Mission régionale d'autorité environnementale
ÎLE-DE-FRANCE

Avis délibéré
sur le projet d'aménagement du secteur « Seine Liberté »,
dans le cadre de la création d'une zone d'aménagement
concerté (ZAC),
à Clichy-la-Garenne (92)

N° APJIF-2022-044
en date du 29/06/2022

Illustration 5: Vue des berges de Seine avec le projet

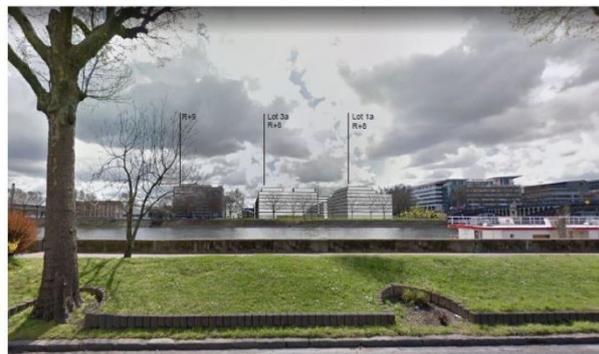
Les hauteurs de bâtiment seront beaucoup plus importantes avec le projet qu'actuellement (R+8 au maximum pour le projet contre R+1 actuellement), mais seront cohérentes avec celles des bâtiments situés de part et d'autre. Toutefois, des perspectives depuis d'autres points de vue, en particulier depuis la future avenue de la Liberté, permettraient de mieux appréhender le projet sur le plan paysager. L'étude d'impact indique que les impacts du projet sont positifs et améliorent la cohérence de l'ensemble D' urbain, mais sans que cela ne soit suffisamment illustré.

(9) La MRAe recommande de présenter davantage d'illustrations du projet depuis les différents quartiers impactés visuellement par sa création et d'explicitier les choix architecturaux pour assurer une continuité paysagère avec les zones limitrophes.

Illustration 8: Simulation des niveaux de bruit après projet (source : étude bruit jointe au dossier, page 20)

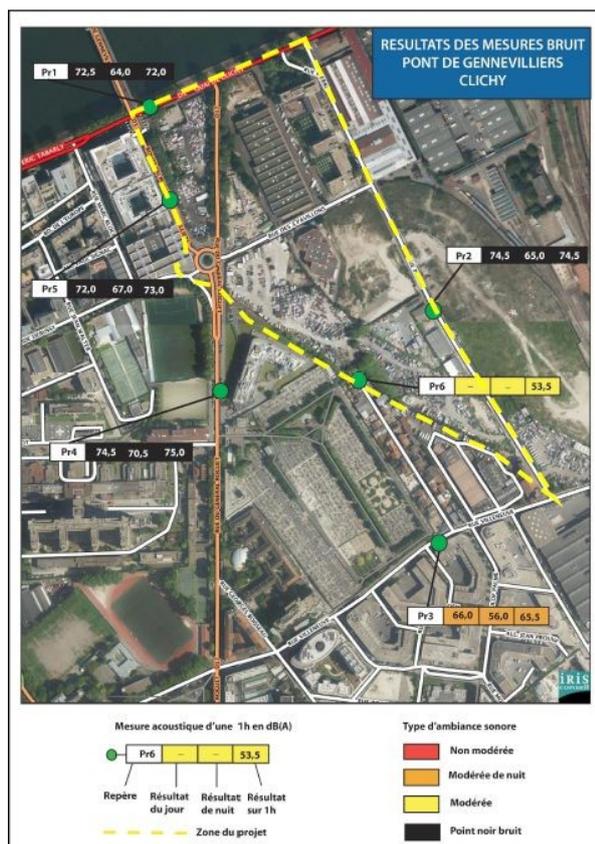
L'Autorité environnementale relève que la majorité des façades des bâtiments seront exposés à des niveaux sonores très importants, supérieurs à 70dB LAeq (6h-22h), mais que les seules mesures de réduction des impacts présentées dans l'étude d'impact concernent une isolation renforcée des logements.

Dans un souci de protection de la santé humaine, l'Autorité environnementale suggère de se référer aux valeurs seuils de l'OMS¹³ comme éléments de référence pour les mesures de réduction du bruit. Elles ont établi les seuils de gêne sérieuse à l'extérieur de l'habitat durant la journée à 53 dB(A) et à 45 dB(A) pour les bruits nocturnes, niveaux largement dépassés sur le site du projet.

Il est à relever par ailleurs que le futur groupe scolaire sera situé au droit des axes routiers, au niveau du rond-point des Trois Pavillons situé au croisement de la RD17 et de la future avenue de la Liberté. Dans cette zone, les projections montrent que les niveaux acoustiques le long des axes seront très élevés, puisque compris entre 70 et 75 dB(A) (page 306). A cet égard, l'implantation du groupe scolaire est prévue en retrait de ces axes et à l'arrière de bâtiments tertiaires faisant écran, réduisant ainsi les niveaux de bruit auxquels sera exposé le groupe scolaire à 50-55dB(A).

Illustration 9: pollution de l'air au NO₂ en 2019 (dernière année sans confinement) source Airparif

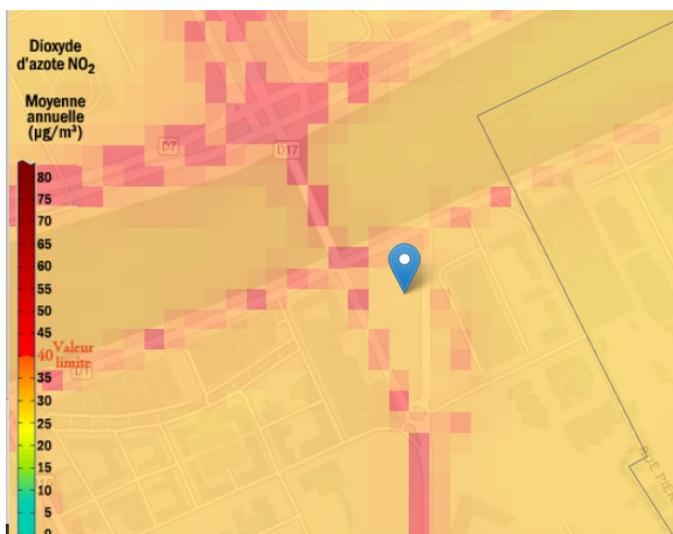
D'après les cartes d'Airparif réalisées à l'échelle du département des Hauts-de-Seine, les valeurs limites sont dépassées au droit des principaux axes routiers (RD1, RD19, RD911 et RD17) pour le NO₂, les PM₁₀, PM_{2,5}, et l'ozone.

Des mesures ont été réalisées sur site en janvier-février 2019. En six points de mesure, les valeurs réglementaires de concentration en particules fines NO₂ et PM₁₀ sont dépassées (seuil réglementaire de 40 microgrammes/m³ (µg/m³) et seuil de qualité de 30 µg/m³¹⁴).
